**APPROBATION
DE LA MODIFICATION N° 7
(N° 9 POUR LA COMMUNE DE GRIGNY ET
N° 2 POUR LA COMMUNE DE GIVORS)
DU PLAN LOCAL D'URBANISME**

Annexe à la délibération
du conseil de Communauté du 10 janvier 2011

MODIFICATION N°7 APPROBATION

Point n° 52

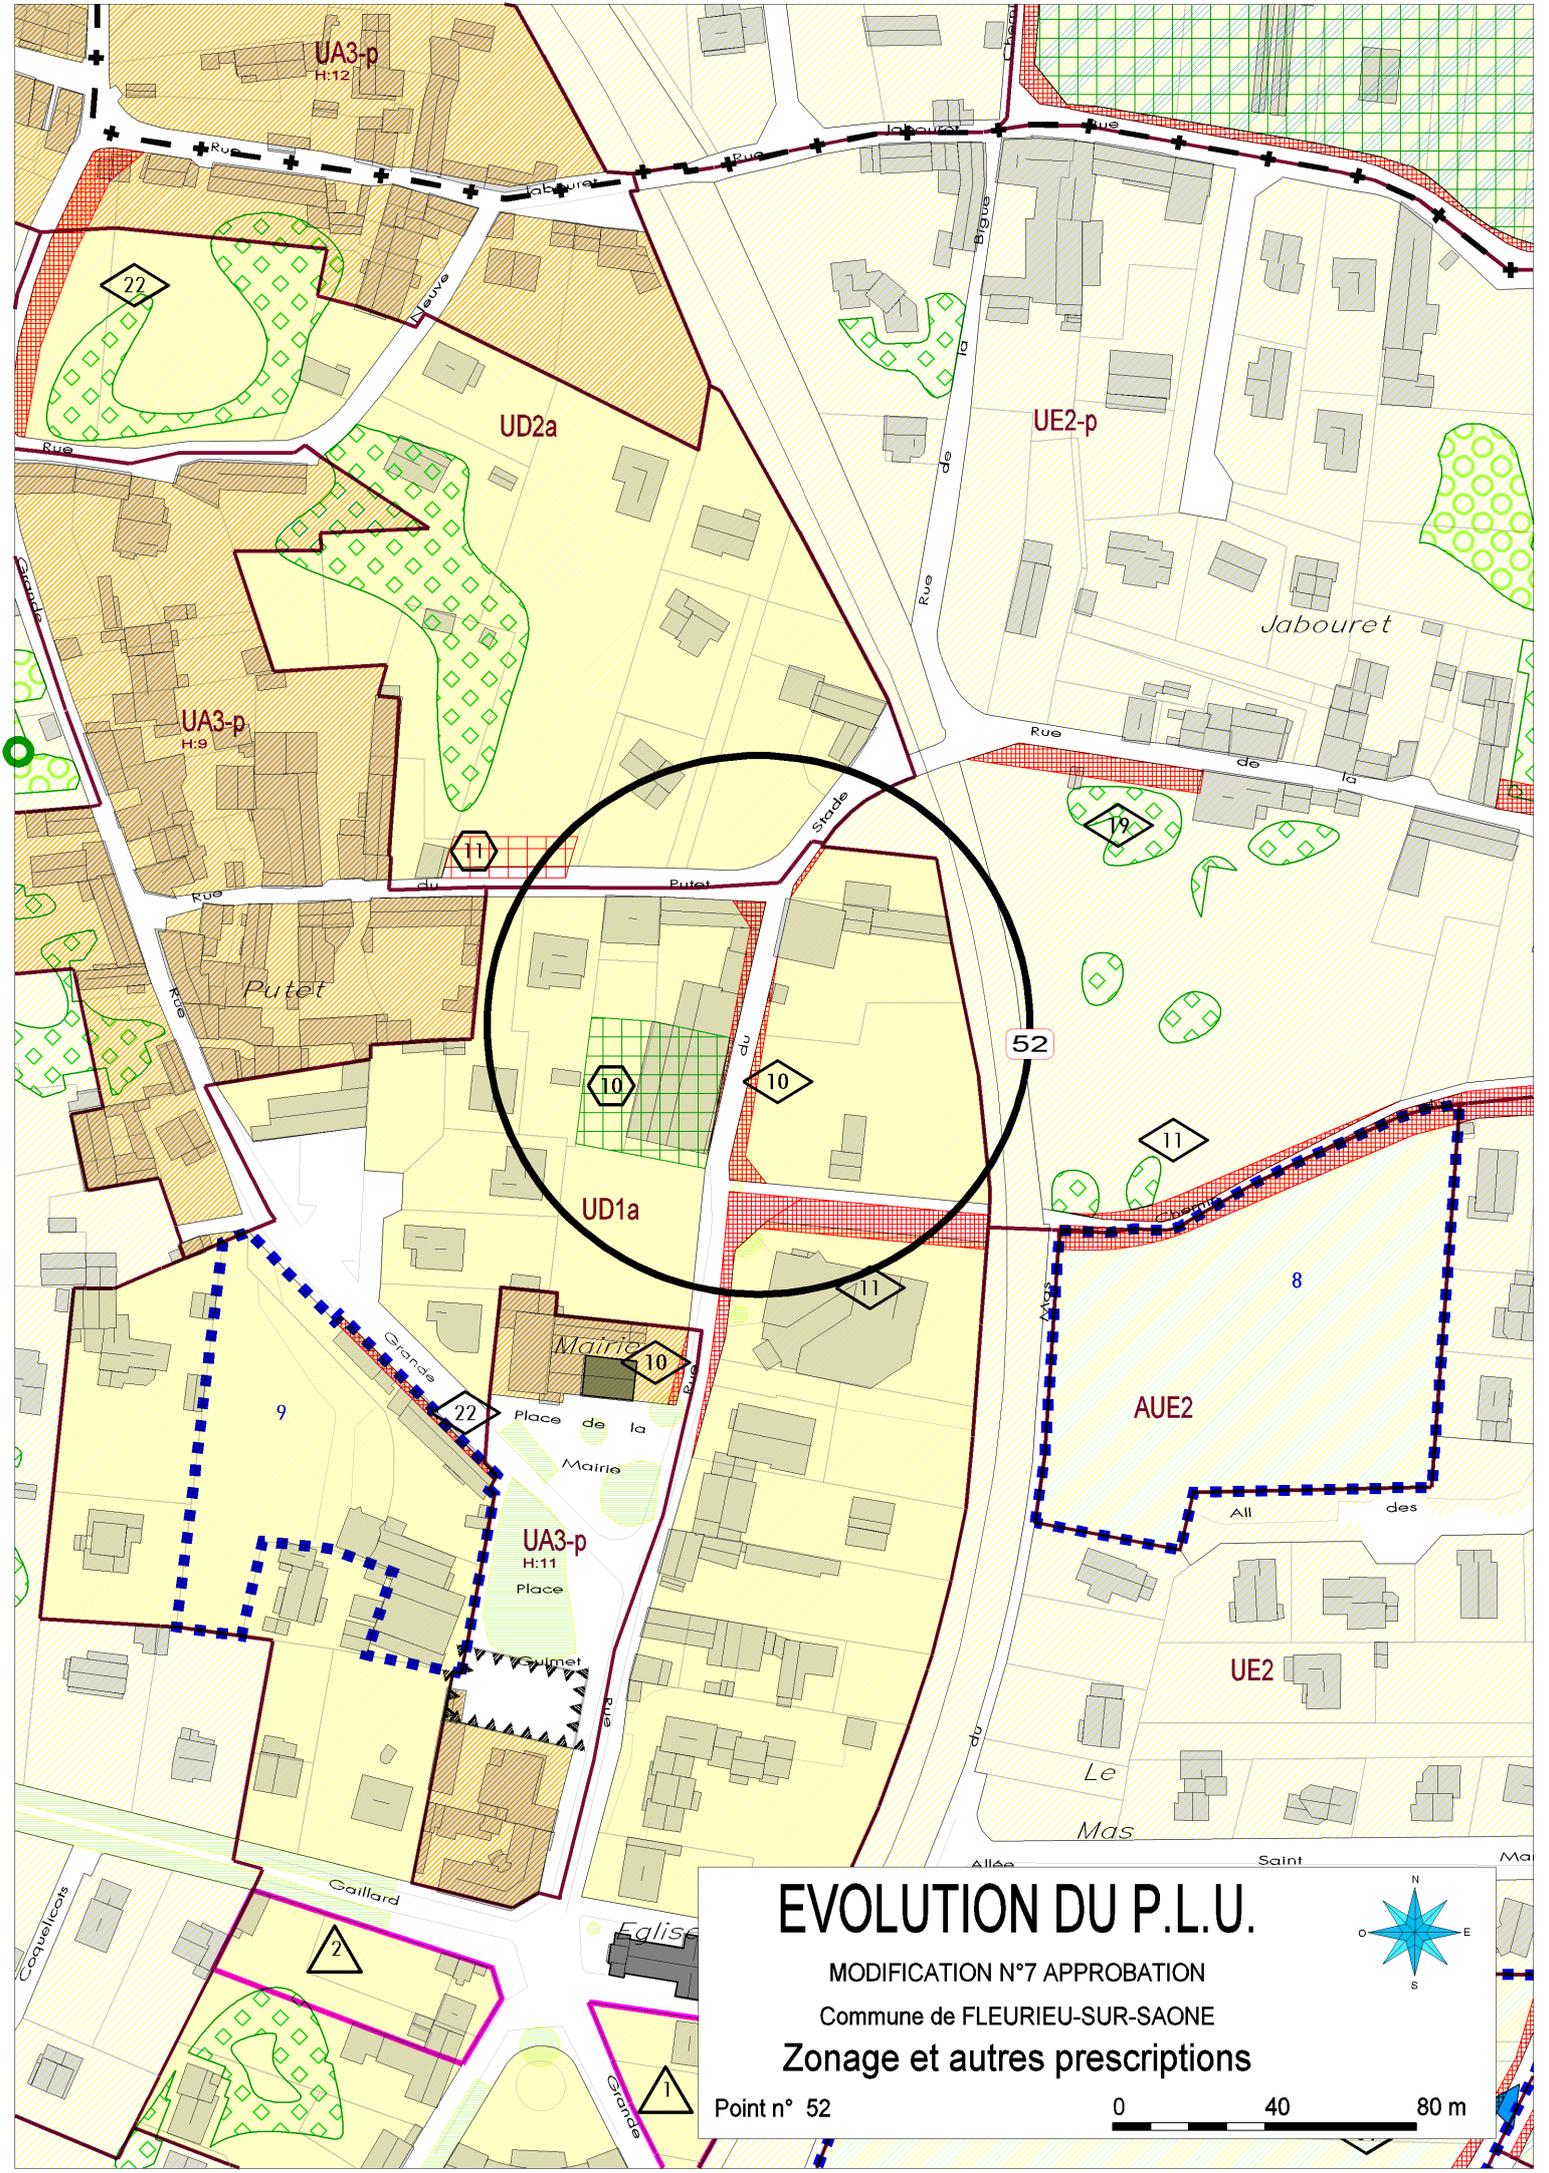
FLEURIEU SUR SAONE	51	Suppression du point 51 concernant l'inscription d'une réserve (n° 3) pour programme de logements avec un plafond à 100 %, Grande Rue, parcelle AB 80
FLEURIEU SUR SAONE	52	Réduction de l'emplacement réservé aux équipements publics n° 10, rue du Stade pour passer à une surface de 1 260 m² (voir plan joint)
LA TOUR DE SALVAGNY	21	Inscription d'une hauteur graphique H = 9 m sur les parcelles AL 73, 75 et 76
LA TOUR DE SALVAGNY	28	Modification de la nature de la réservation n° 1 pour programme de logements qui devient "logements adaptés aux personnes âgées comprenant au moins 30 % de la SHON globale en logements aidés"
LIMONEST	38	Suppression du polygone d'implantation
LIMONEST	40	Suppression du polygone d'implantation
LIMONEST	57	Suppression du polygone d'implantation
LIMONEST	101	Modification de la nature de la réservation n° 6 pour programme de logement à La Sablière (parcelles section C n° 168 à 172) qui devient "programme de logements comprenant au moins 20 % de la SHON à destination d'habitat en logements aidés" (la servitude ne s'applique pas aux rez-de-chaussée des constructions situées à l'intérieur de la délimitation de l'emprise de la réserve, qui peuvent ainsi être affectés à des destinations différentes, dès lors qu'elles sont admises ou imposées par le règlement de la zone ou du secteur de zone considéré)

Point n° 2

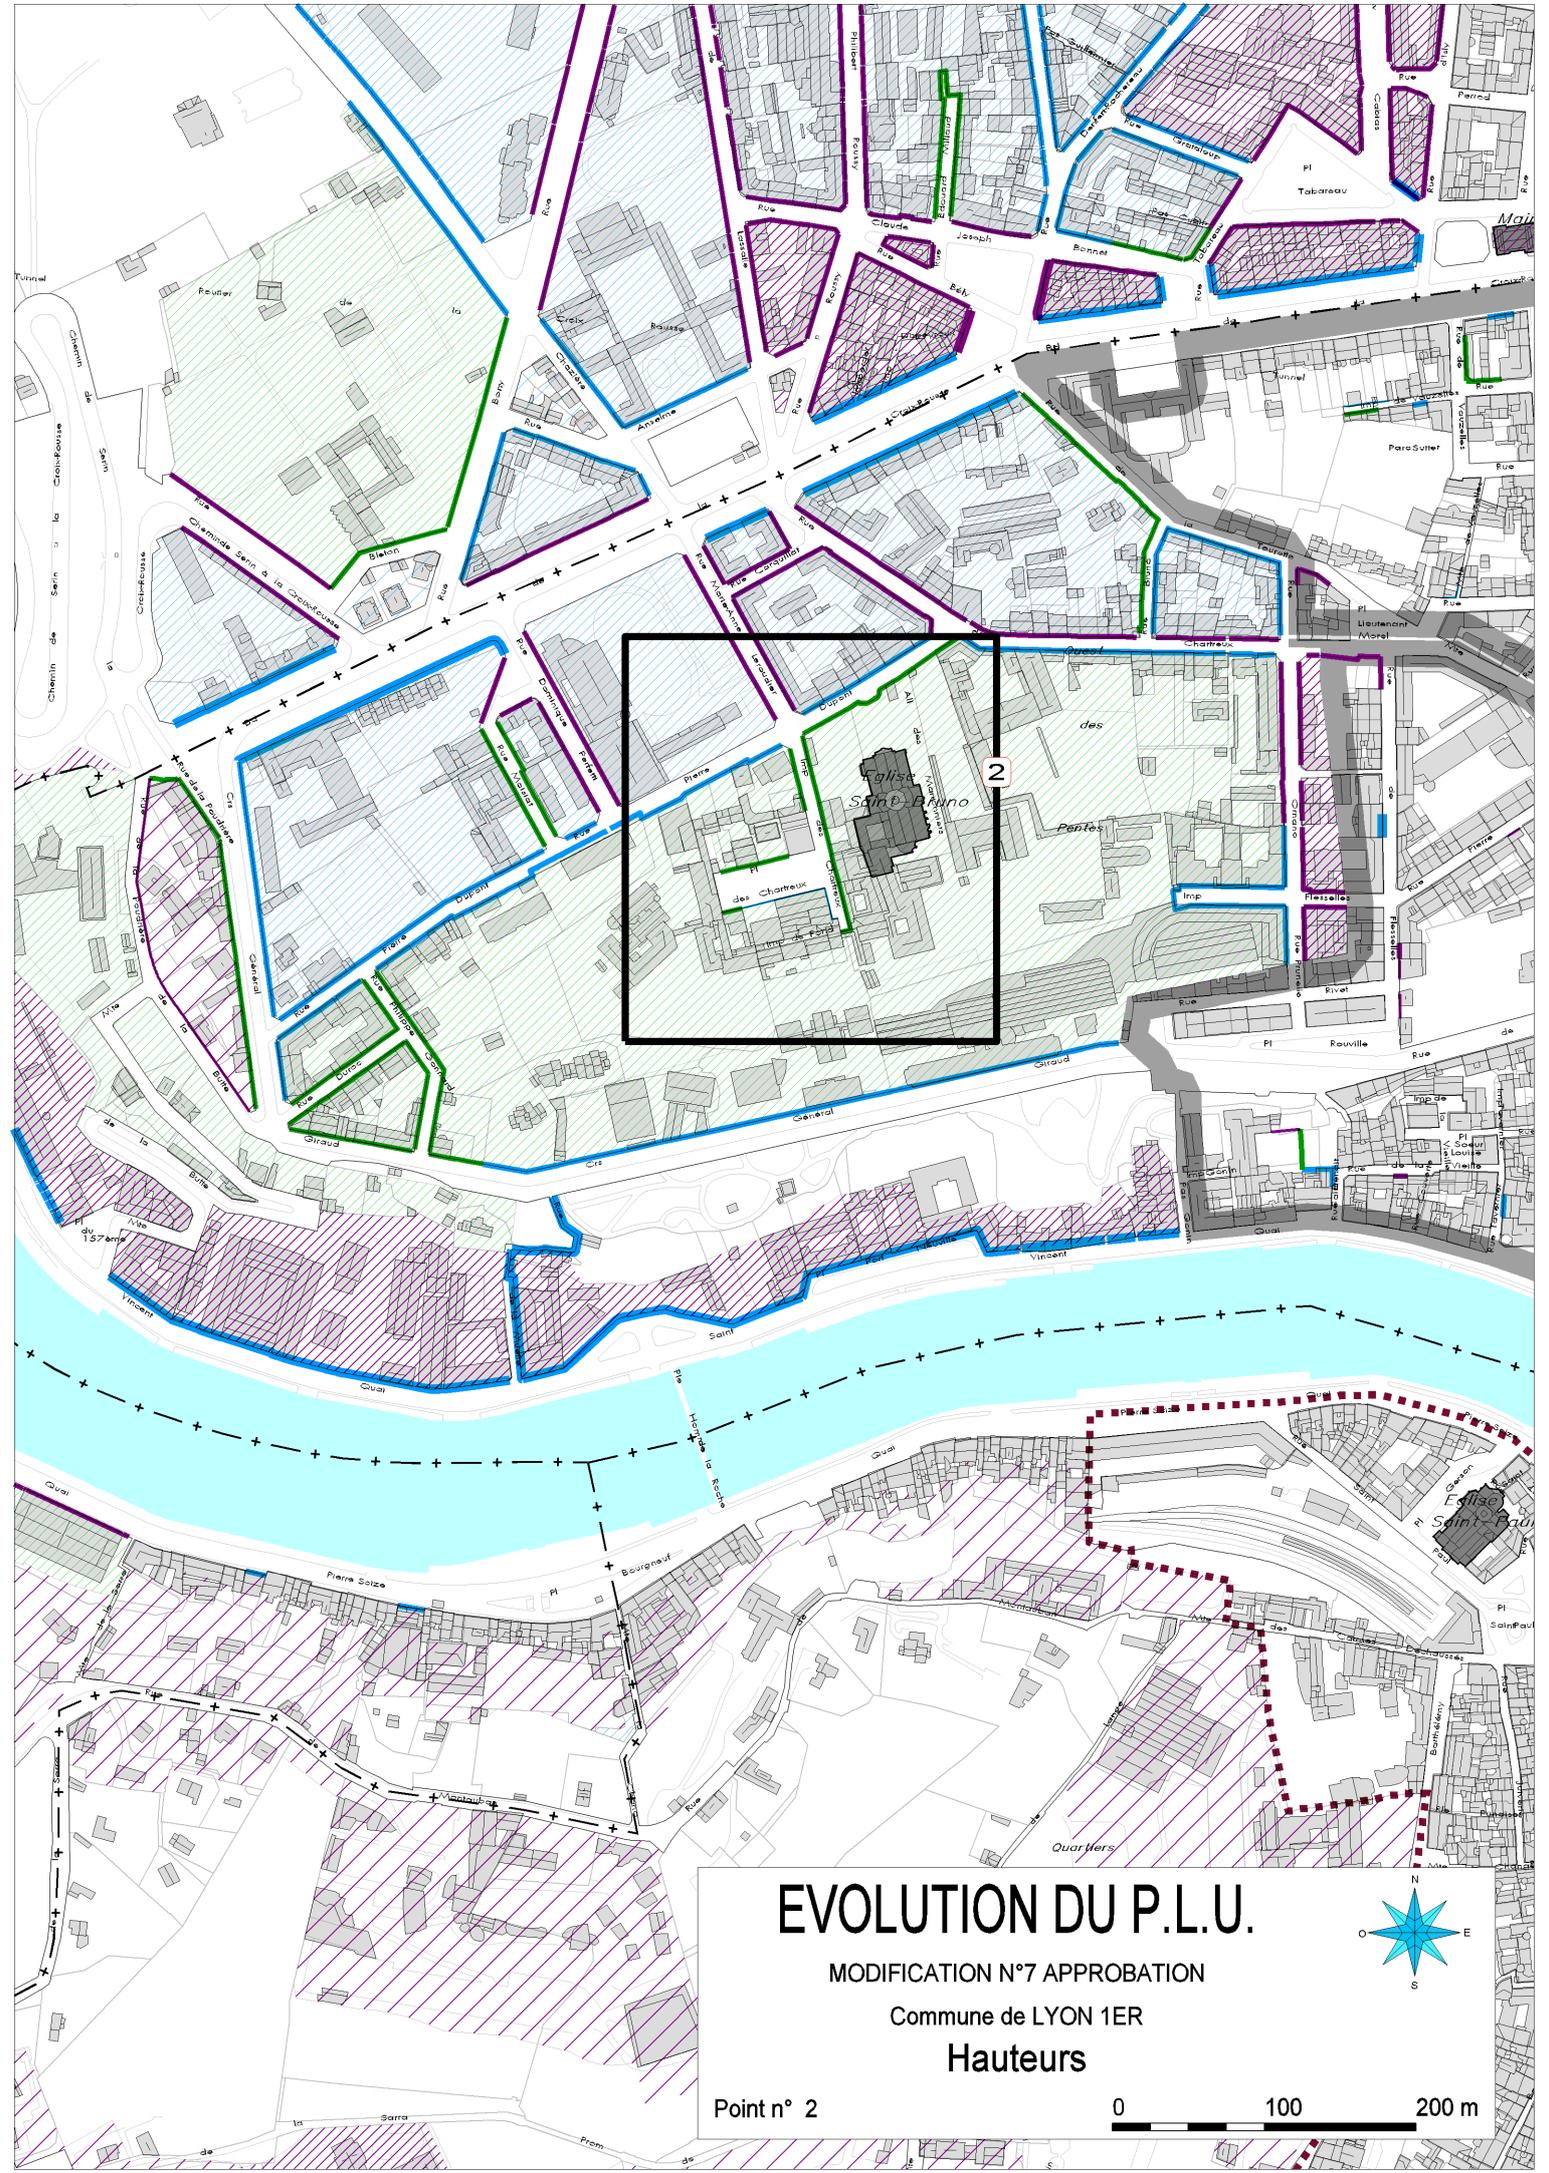
LYON 1er	2	Réduction de la hauteur maximale autorisée sur voie de 13 à 7 mètres, inscrite au sud de la place des Chartreux et du côté ouest de l'impasse des Chartreux. Suppression des prescriptions de continuité obligatoire inscrites au droit des parcelles AB 20 et AB 26, au sud de la place des Chartreux et du côté ouest de l'impasse des Chartreux. Inscription d'une prescription d'élément bâti à préserver (EBP) sur la parcelle AB 55, identifiant le retour à angle droit, encore debout sur 15 à 20 mètres environ, de l'ancien déambulateur attenant au bâti déjà protégé, vestiges des ailes occidentale et méridionale (pour partie) de l'ancien grand cloître de la Chartreuse du Lys Saint-Esprit (XVIII ^{ème} siècle). Obligation de préserver les vestiges de l'arcature sud dudit grand cloître, noyés dans un mur situé à la séparation entre les parcelles AB 20 au nord et AB 21 et 25, impasse (privée) du Fond, au sud, sur 50 mètres de long environ, dans l'objectif de leur remise au jour et de leur percement, afin d'ouvrir sur l'impasse du Fond, inconstructible, en tant que persistance et témoin du déambulateur sud, par le biais d'une orientation d'aménagement de quartier ou secteur (O.A.Q.S.) (voir plans joints)

1.1
OAQS

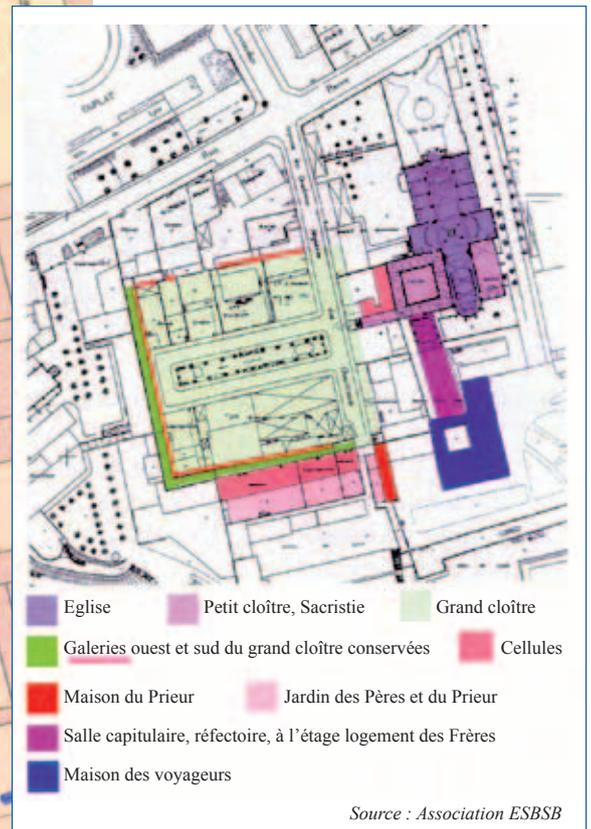
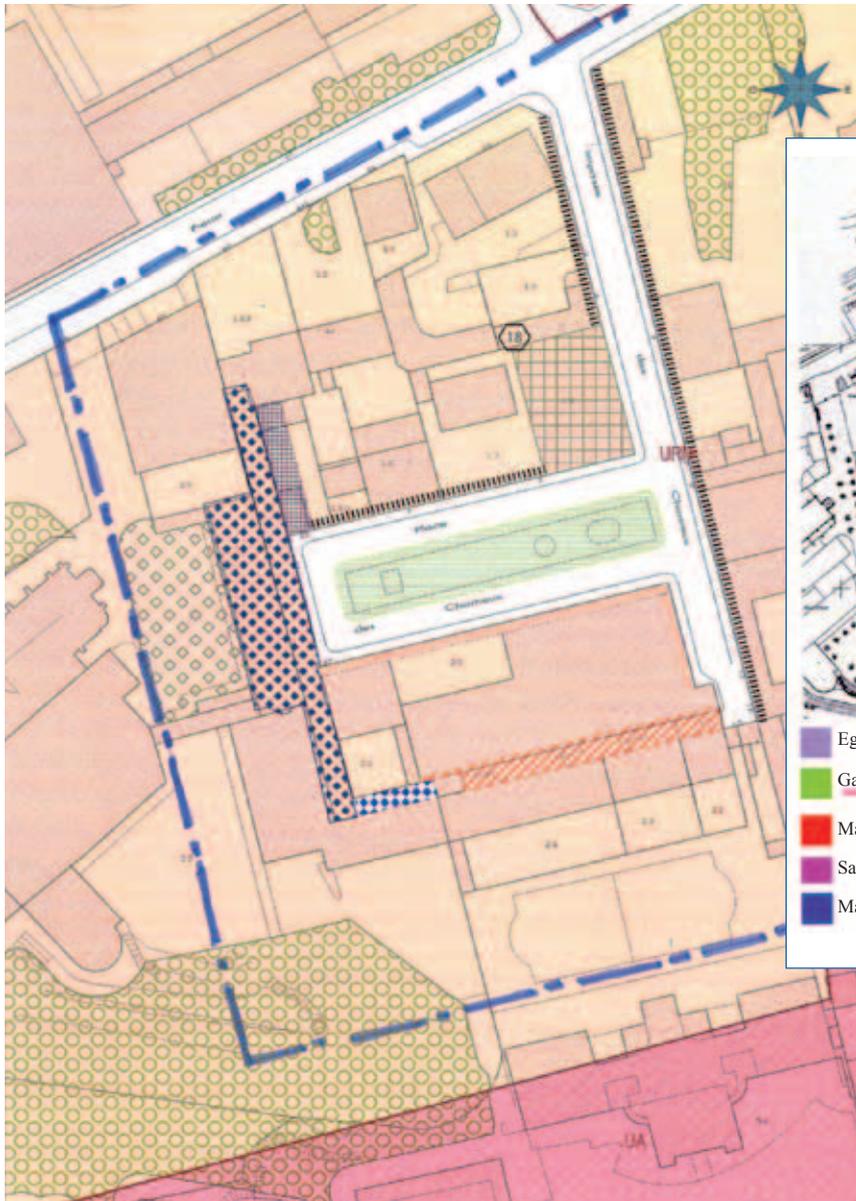
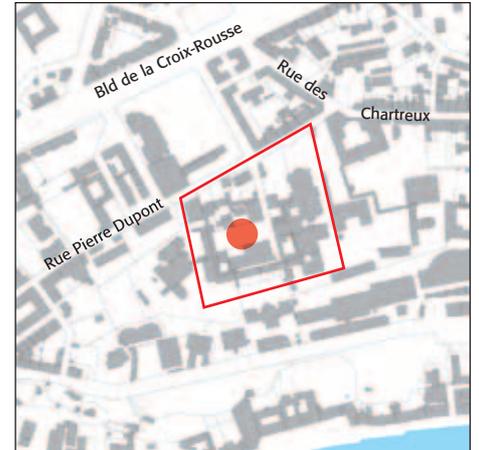
Encourager la protection et la remise au jour des vestiges de l'occupation religieuse par la Grande Chartreuse du « Lys Saint Esprit » dans le quartier de Saint Bruno des Chartreux, et notamment de l'ancien grand cloître.

Obligation de préserver les vestiges de l'arcature méridionale de l'ancien grand cloître de la Chartreuse du Lys Saint-Esprit et son déambuloire (XVIII^e siècle) dans le but de leur remise au jour.
